**Avis du Parc naturel régional des Alpilles sur le projet (au titre de la MRAe),  
sur l'autorisation de défrichement et le permis de construire (au titre des  
PPA) du projet photovoltaïque dit Deffend d'Alleins, commune de Lamanon**

Date : 29/09/2021

Domaines vitaux des aigles de Bonelli dans le PNR des Alpilles – Secteur de Lamanon

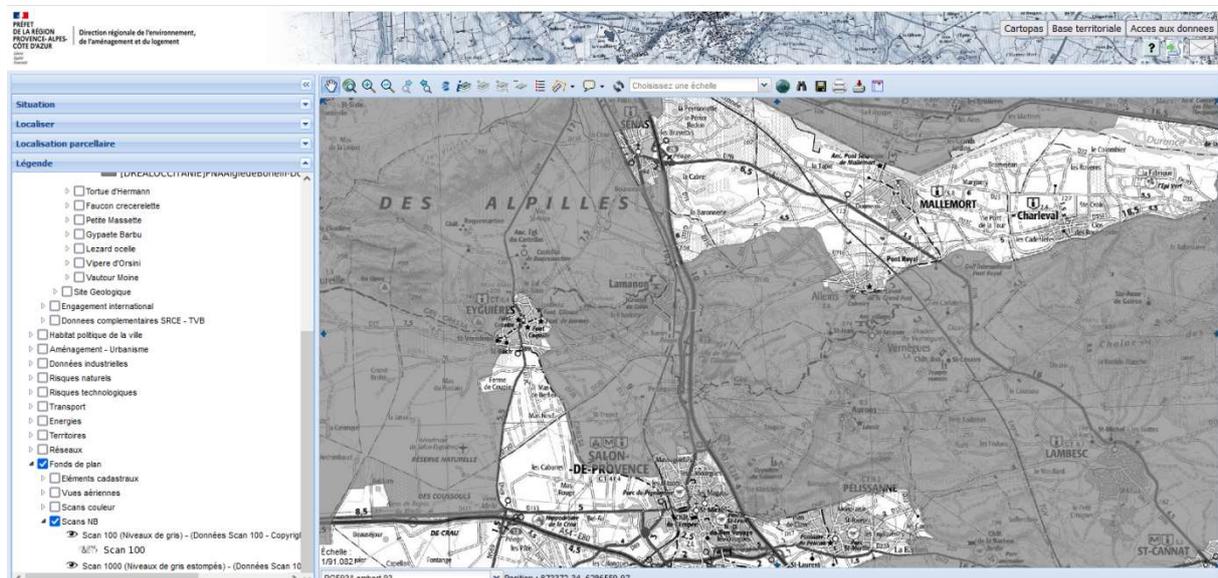
Le projet se situe au sein de la zone de référence Aigle de Bonelli pour le site « Garrigues de Lançon et chaînes alentours ».

L'Aigle de Bonelli est concerné par un Plan National d'Action (2014-2023), dont la coordination est assurée en région Provence-Alpes-Côte d'Azur par le CEN PACA. Une des actions prioritaires de ce PNA vise à "Prévenir et limiter l'impact des parcs éoliens et photovoltaïques industriels" en évitant l'implantation de parcs photovoltaïques et éoliens dans les zones de référence de l'Aigle de Bonelli ». Cette nécessité de mise en œuvre de cette mesure est réaffirmée dans la lettre de mission accompagnant la mise en œuvre du PNA (recommandation d'un absolu évitement **y compris des sites vacants**).

L'espèce n'est pas mentionnée dans l'Évaluation des incidences Natura 2000. Elle est toutefois citée dans l'étude d'impact, mais le Bureau d'étude considère que l'absence d'observation durant les trois journées d'inventaire dispense de la nécessité d'analyser les impacts du projet sur cette espèce.
